**FORMULA CARGOS QUE INDICA A COMPAÑÍA
MINERA DOÑA INÉS DE COLLAHUASI S.C.M.**

RES. EX. N° 1 / D-095-2017

Santiago, 26 DIC 2017

Figura N° 2.1. Área de monitoreo de avifauna

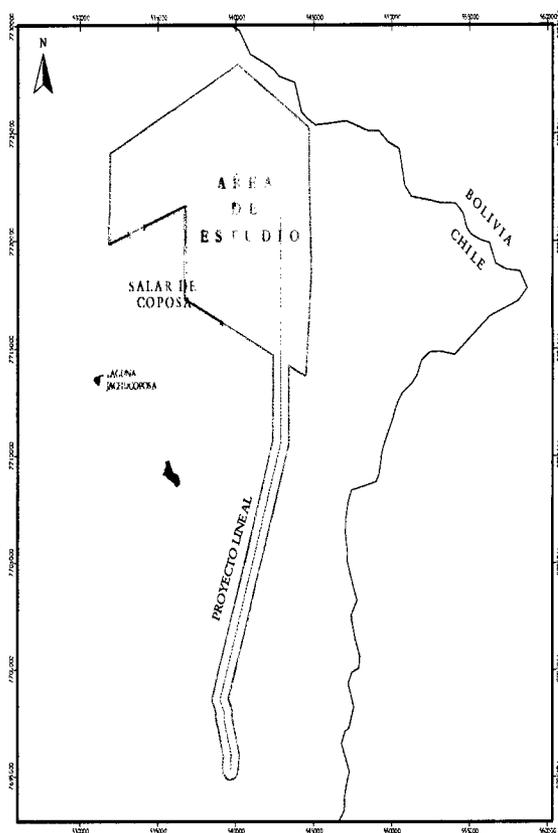
33. Que, durante la actividad de inspección asociada al Informe DFZ-2013-842-I-RCA-IA, se solicitó al titular presentar el Informe Campaña de Monitoreo Avifauna sector Salar de Coposa, para la temporada 2012-2013. Dicho informe no consideraba el área delimitada en la Figura N° 2.1 del Anexo A de la DIA "Traslado puntos de captación de Aguas Subterráneas en Cuenca Coposa".

34. Que, se verificó además que el titular no ha cargado en el Sistema de Seguimiento Ambiental ningún informe asociado a avifauna que se vincule específicamente a la RCA N° 144/2006.

35. Que, si bien entre los años 2013 y 2017 se han cargado al SSA distintos reportes asociados a la RCA N° 713/1995, denominados "Estudio Estacional de los Salares de Coposa y Michincha", se observa que los monitoreos de avifauna que se incluyen en dichos informes se ejecutan principalmente en las lagunas Jachucoposa y Michincha, sin considerar el área específica que debía ser objeto de estudio de acuerdo a la RCA N° 144/2006.

36. Que, en conclusión, los monitoreos de avifauna que ha realizado la empresa no incluyen el área específica del Salar Coposa, que de conformidad con la RCA N° 144/2006, debía ser controlada.

Figura 2.20. Caudal natural de la vertiente simulado para el periodo 1974 – 2005.

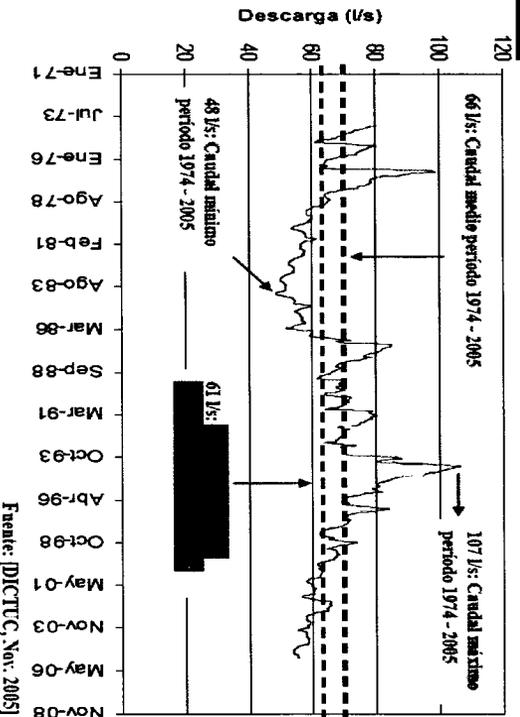
82. Que, los caudales de la vertiente Jachucoposa – vertiente que alimenta al Salar Coposa-, previos al ingreso a evaluación ambiental de la DIA "Proyecto Traslado Puntos de Captación de Aguas Subterráneas en Cuenca Coposa", fueron presentados en el modelo hidrogeológico acompañado por la empresa en el Anexo C de dicha DIA. En este sentido, el modelo arrojó los siguientes caudales para el periodo 1974-2005:

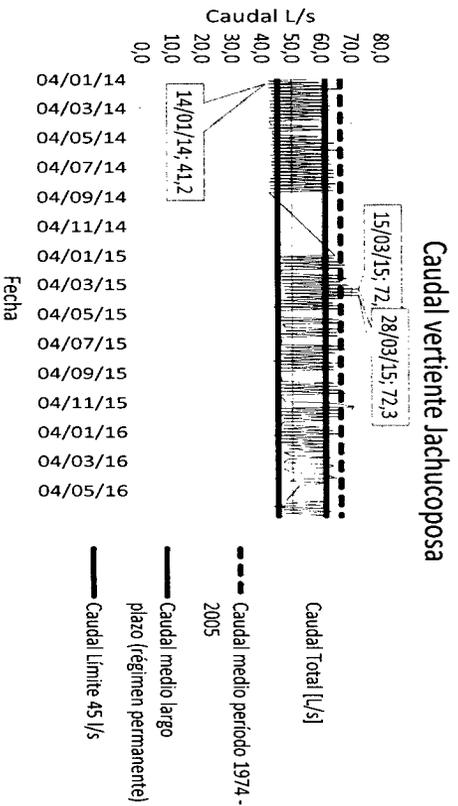
83. Que, tras analizarse los informes reportados por la empresa a esta Superintendencia a través del Sistema de Seguimiento Ambiental, entre enero de 2014 y junio de 2016 (último periodo reportado por la empresa), asociados al caudal de la vertiente Jachucoposa, se aprecia que el caudal medio para el periodo analizado corresponde a 53,7 l/s, es decir, por debajo del caudal medio previo al inicio de la operación de la RCA N° 144/2006 (61 l/s), tal como se aprecia en la siguiente gráfica:
